Gamma <b>H&amp;C</b>	Modello <b>BRIO versione tastiera</b>	N° I.T. <b>16_2023</b>
Matricola <b>32322045</b>	Oggetto <b>MODIFICA CABLAGGIO PORTA (ad integrazione della IT 13_2023 NUOVA SCHEDA CPU)</b>

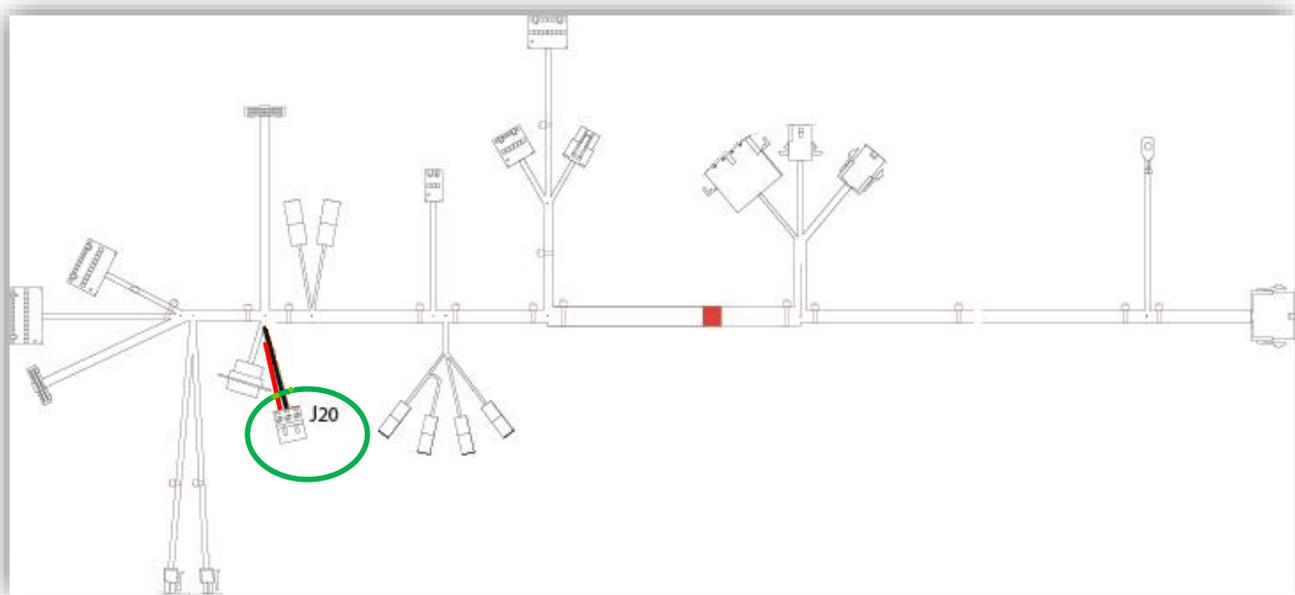
Viene modificata la connessione del connettore **J20** del ***cablaggio porta***.

PIN	FILO
1	Rosso
2	Nero
3	Libero

Posizione fili J20 cablaggio **modificato**

PIN	FILO
1	Libero
2	Nero
3	Rosso

Posizione fili J20 cablaggio **pre-modifica**

Il codice a ricambio del **cablaggio porta** resta invariato: **265623**

➤ **Macchine interessate dalla modifica a partire dal S/N: 32322045**

### Intercambiabilità

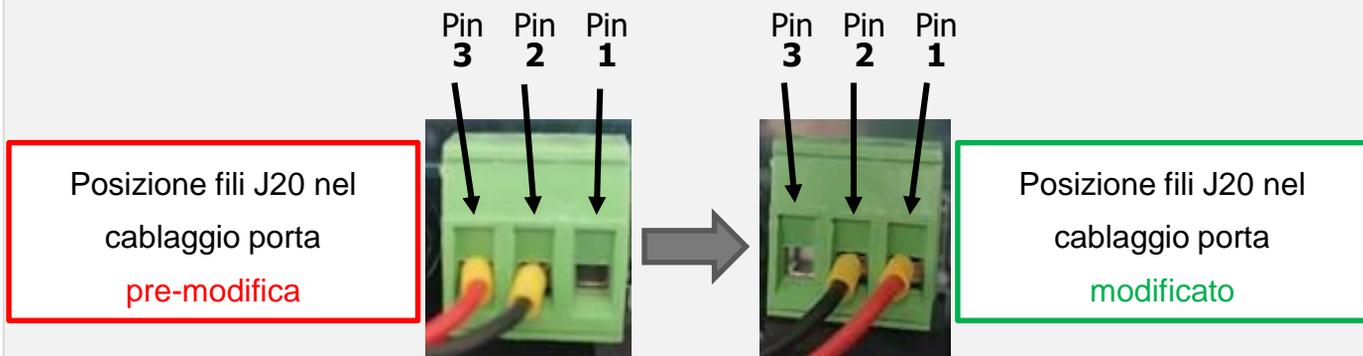
**Nota bene:** non sarà sufficiente sostituire la scheda CPU, ma sarà necessario intervenire anche sul cablaggio porta presente in macchina, cambiando la posizione del filo rosso utilizzato nel connettore **J20**.

Il filo rosso deve essere spostato dal pin 3 al pin 1 come mostrato nella figura sotto.

La posizione del filo nero resta invariata.

Per le macchine precedenti al S/N sopra indicato, se fosse necessario sostituire la scheda CPU si dovrà utilizzare la **nuova** scheda CPU, codice ricambio **266124**, tenendo conto che questa nuova scheda CPU può funzionare solo con il SW della macchina in **rev. 5.0.3**, o successive.

A ricambio sarà fornito esclusivamente il cablaggio porta **modificato** (codice **265623**).

Il cablaggio porta **modificato** è compatibile sia con la scheda CPU **pre – modifica** (codice **253924**) sia con la **nuova** scheda CPU (codice **266124**) senza modifiche.
